COMUNE DI BORGOMARO
Provincia di Imperia

VERBALE DI DELIBERAZIONE DELLA GIUNTA COMUNALE
N° 71 del 28/08/2024

OGGETTO: PARCO EOLICO DENOMINATO “IMPERIA MONTI MORO E GUARDIABELLA” DELLA POTENZA COMPLESSIVA DI 198,4 MW DA REALIZZARE NEI COMUNI DI AURIGO, BORGOMARO, CASTELLARO, CIPRESSA, DOLCEDO, PIETRABRUNA, PIEVE DI TECO, PRELÀ, REZZO CON STRADA DI ACCESSO IN SAN LORENZO AL MARE E COSTARAINERA – PROCEDURA DI VALUTAZIONE DI IMPATTO AMBIENTALE AI SENSI DELL’ART. 23 DEL D.LGS, 152/2006 – ESPRESSIONE PARERE

OGGETTO: [ID_VIP: 12674] Procedura di Valutazione di Impatto Ambientale ai sensi dell’art. 23 del D.Lgs.152/2006 relativa alla realizzazione del parco eolico denominato "IMPERIA Monti Moro e Guardiabella", della potenza complessiva di 198,4 MW da realizzare nei Comuni di Aurigo, Borgomaro, Castellaro, Cipressa, Dolcedo, Pietrabruna, Pieve di Teco, Prelà, Rezzo con strada di accesso in San Lorenzo al Mare e Costarainera (IM). Proponente: 18PIUENERGIA S.r.l. **PARERE ex art. 24 comma 3 D. Lgs n. 152/2006.**

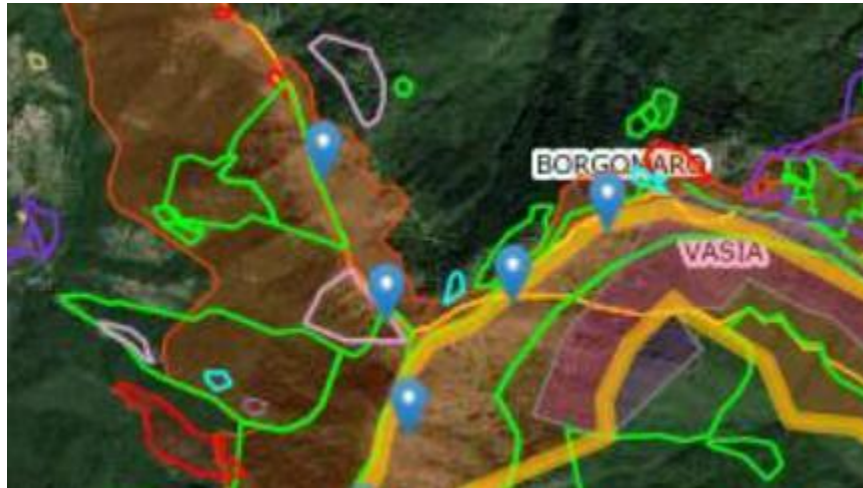
Sulla scorta delle tendenze in atto da decenni, rafforzata dalle politiche incentivanti il turismo, poste in essere dalle amministrazioni locali, può certamente concludersi che l'economia dei territori interessati non possa godere di alcuna forma di adeguata compensazione dall'intervento a progetto e che, pertanto, i benefici prospettati sarebbero di gran lunga inferiori ai danni derivanti dal decremento del flusso turistico e dal deprezzamento dei valori immobiliari che, in alcune zone più a ridosso della costa, attualmente sono pari (quando non superiori) ai valori riscontrabili nelle aree periferiche del vicino capoluogo di Imperia.
